令04原機（速材）008

## 核燃料物質使用変更許可申請書

既に許可を受けた大洗研究所(南地区)の核燃料物質使用変更許可申請書について、大洗研究所(南地区)共通編、照射燃料試験施設(施設番号1)、照射燃料集合体試験施設(施設番号5)、照射材料試験施設(施設番号8)、照射装置組立検査施設(施設番号11)、固体廃棄物前処理施設(施設番号12)、第2照射材料試験施設(施設番号13)に係る内容を次のとおり変更する。

図1-2 距離X対相対線量 D/Q

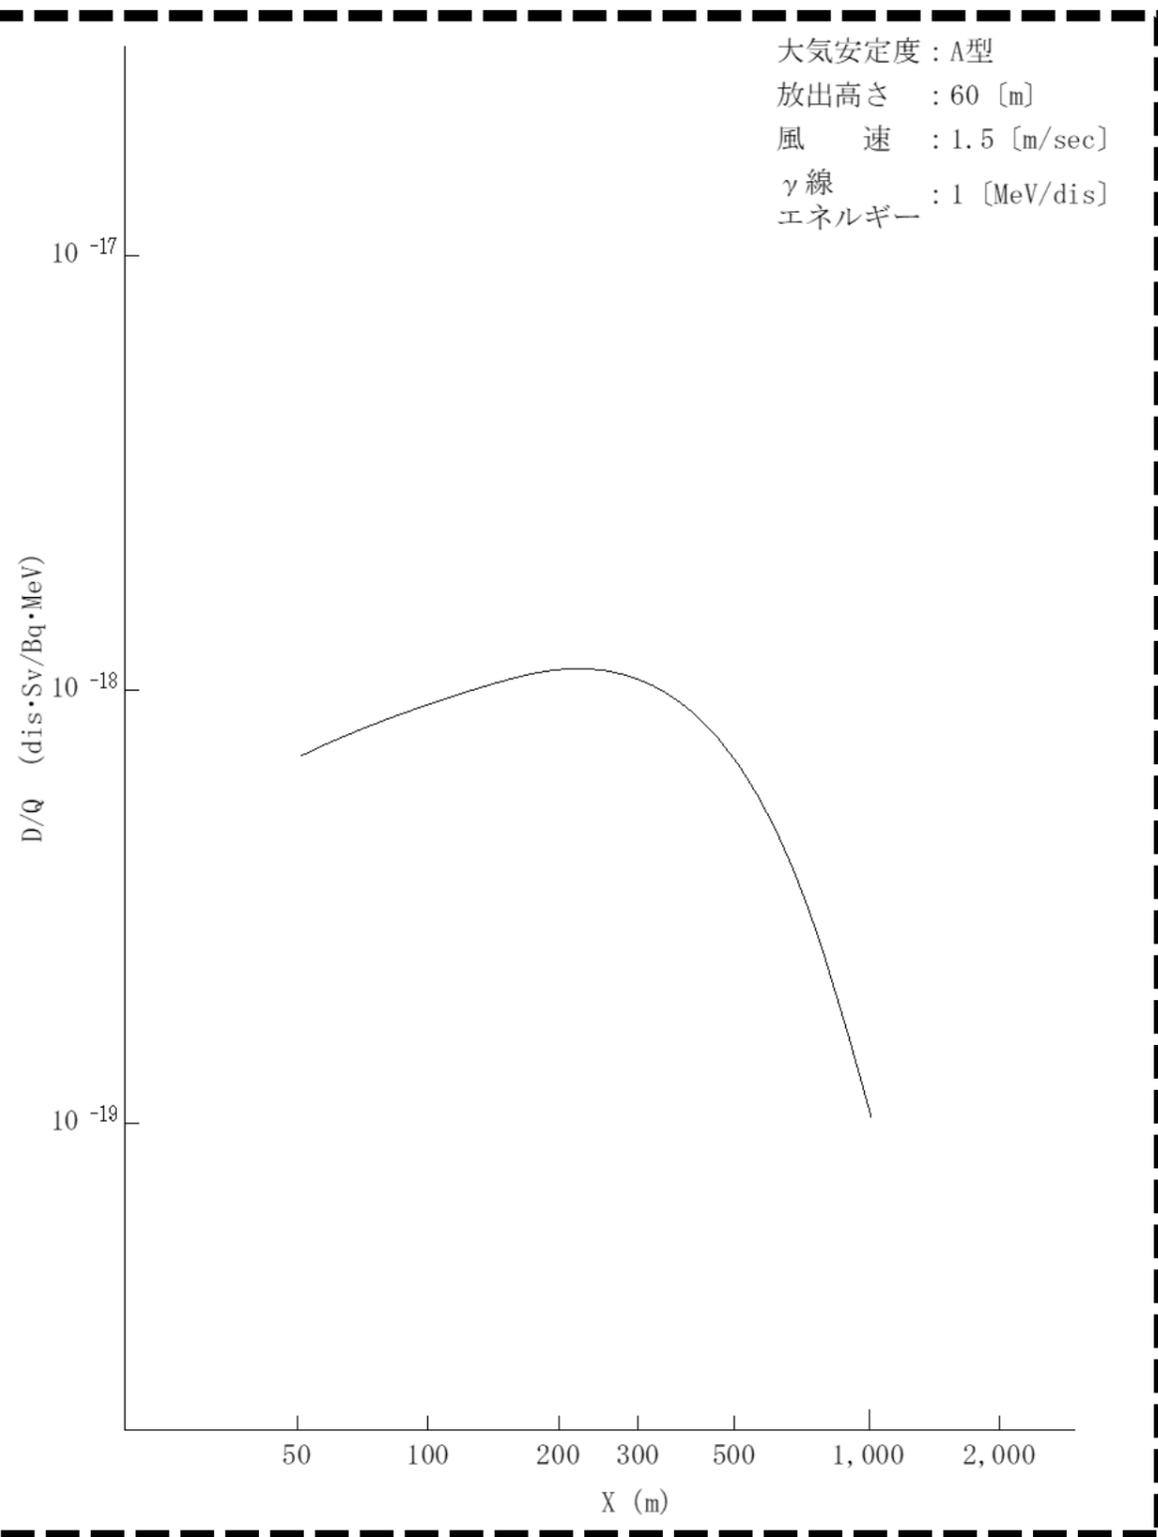
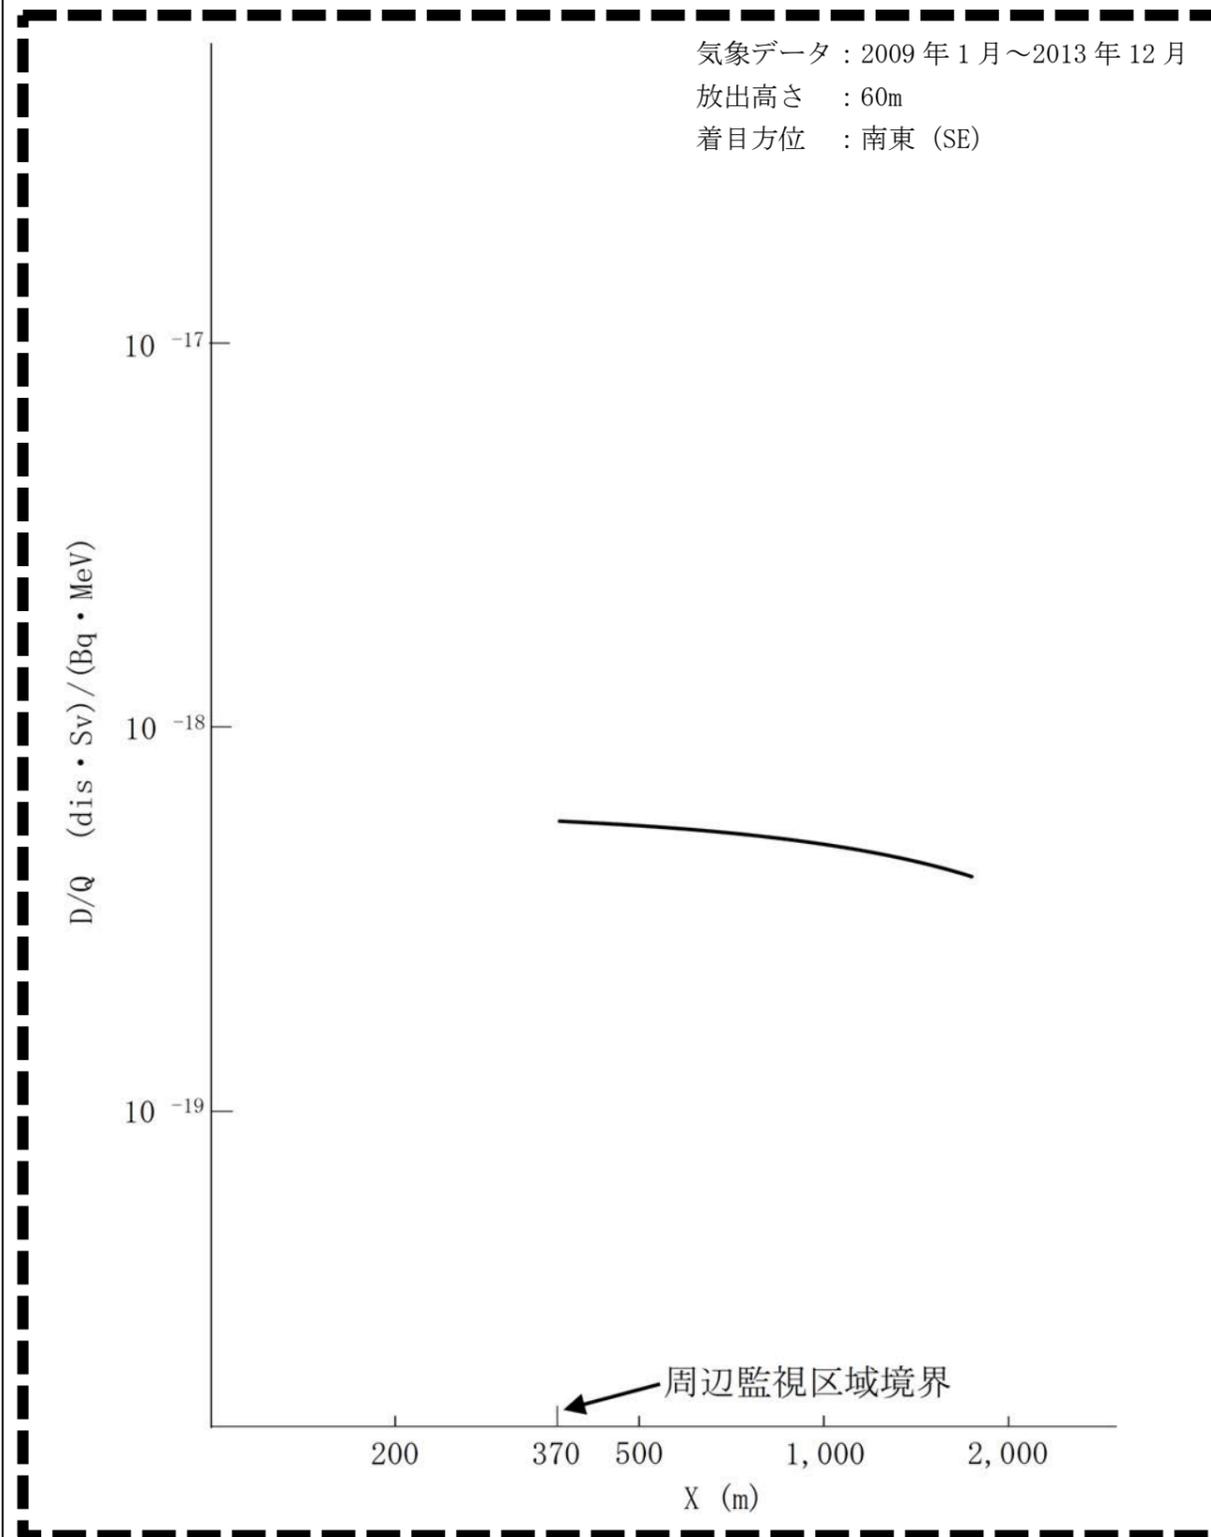
・気象条件の見直しに伴う変更

大気安定度：A型  
 放出高さ：60 [m]  
 風速：1.5 [m/sec]  
 γ線エネルギー：1 [MeV/dis]

気象データ：2009年1月～2013年12月  
 放出高さ：60m  
 着目方位：南東（SE）

図8 排気系統図

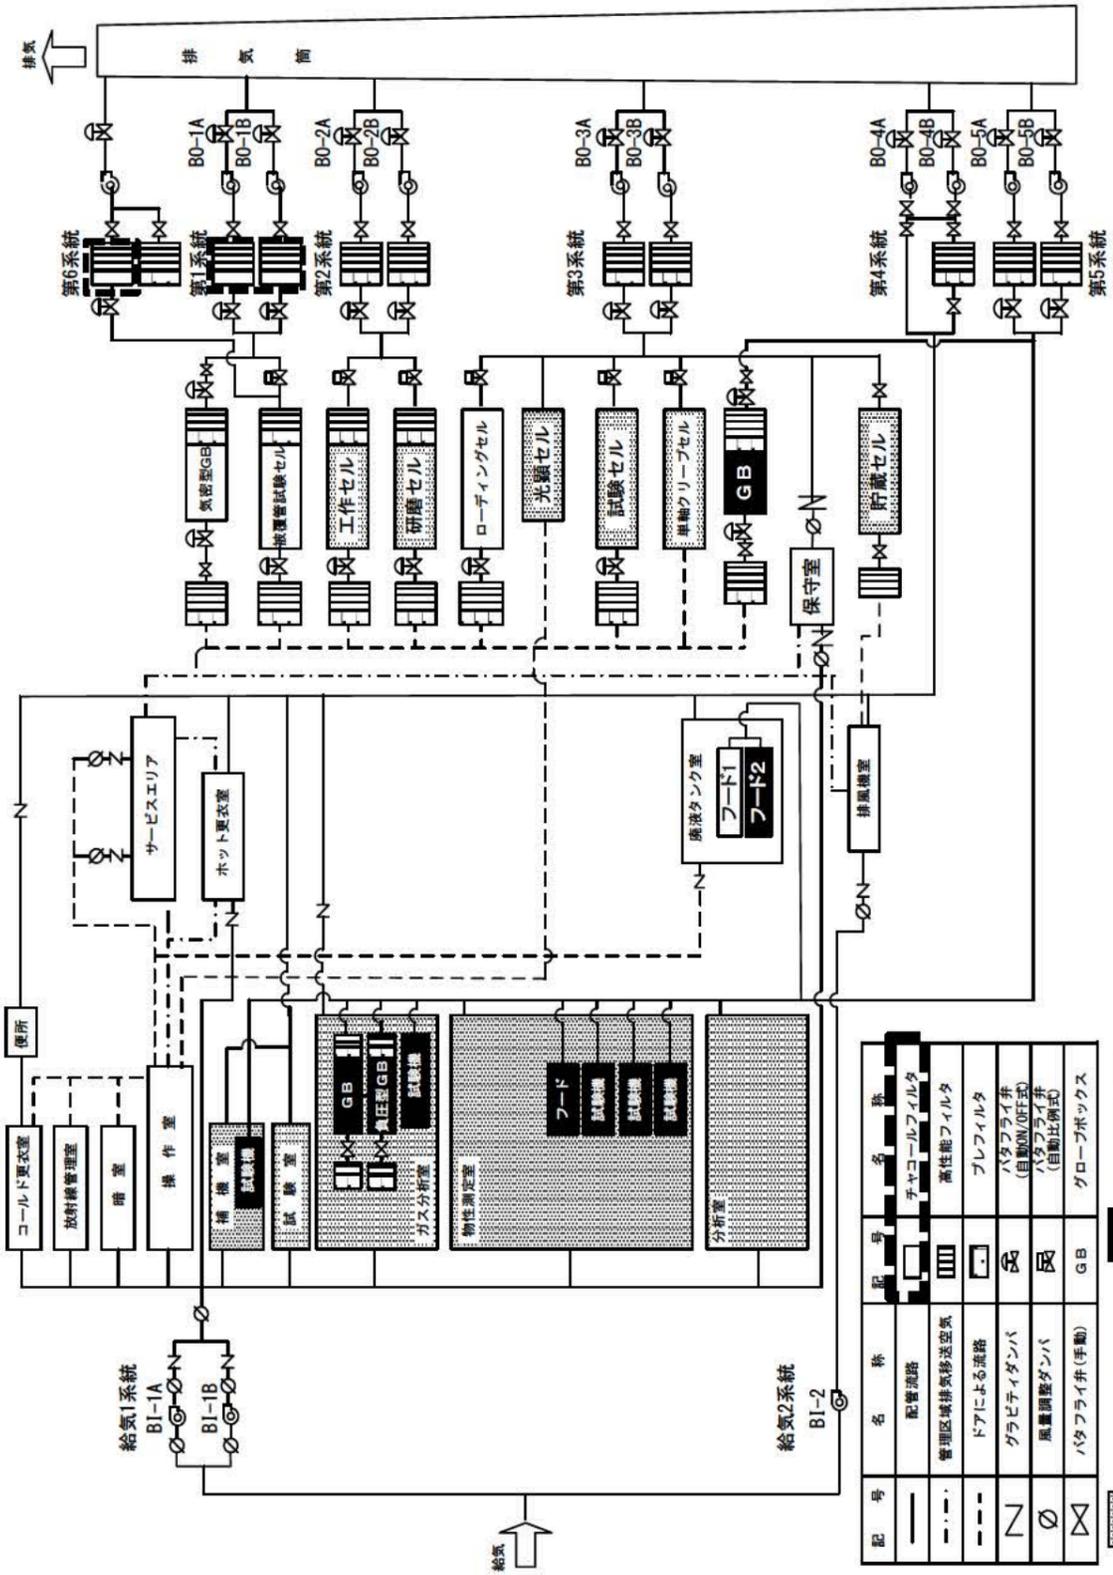
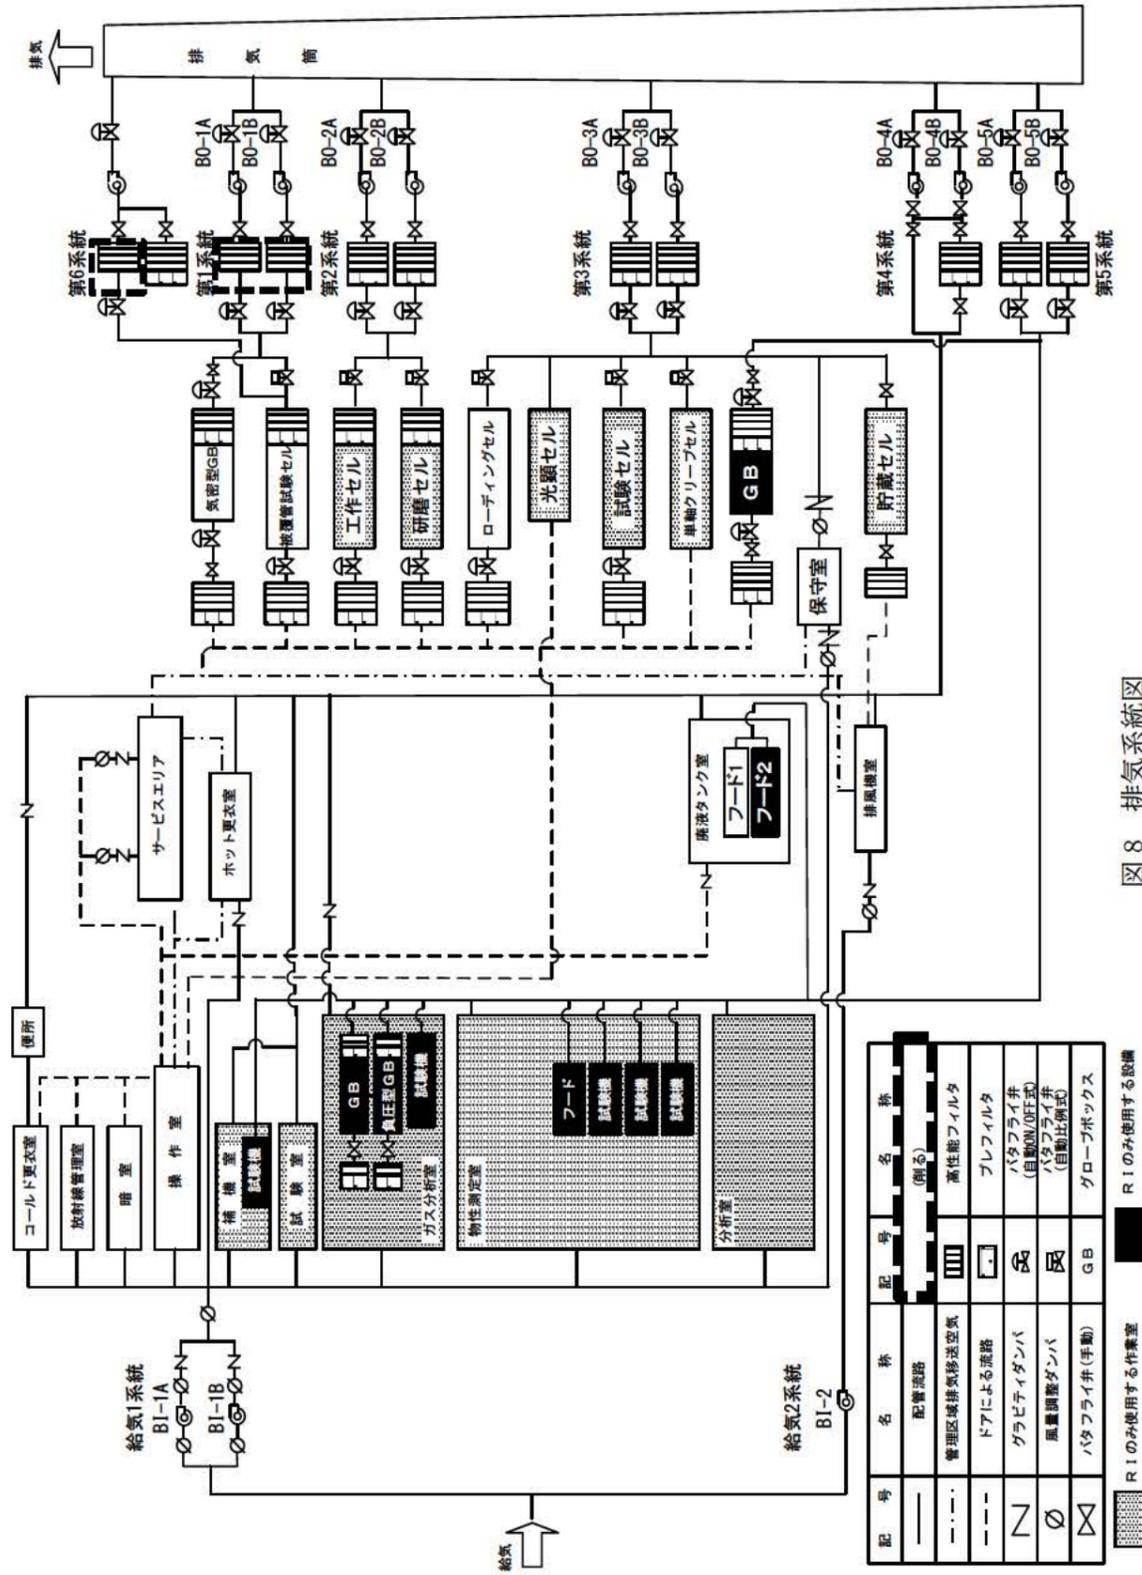
・図番号の変更

図1 引張試験機

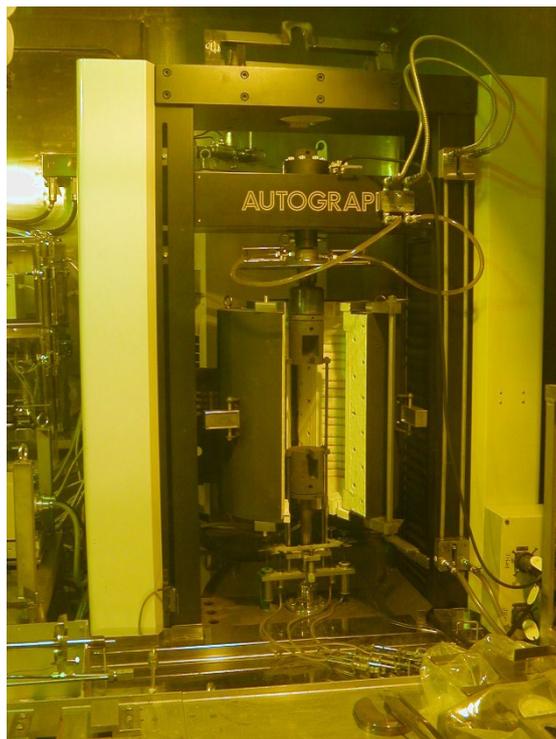
引張試験機は、脱ミート済みの被覆管試験片等に対する強度試験を行うための装置であり、被覆管試験セルに設置されている。当該装置を用いた強度試験は終了しており、今後も使用予定が無いことから、当該装置の撤去を行う。

核物質使用変更許可後に実施する工事は、引張試験機1式の解体・撤去である。これらの解体・撤去対象設備については、核燃料物質で汚染された物の使用実績があることから、低レベルの汚染があるものとして取扱うこととする。
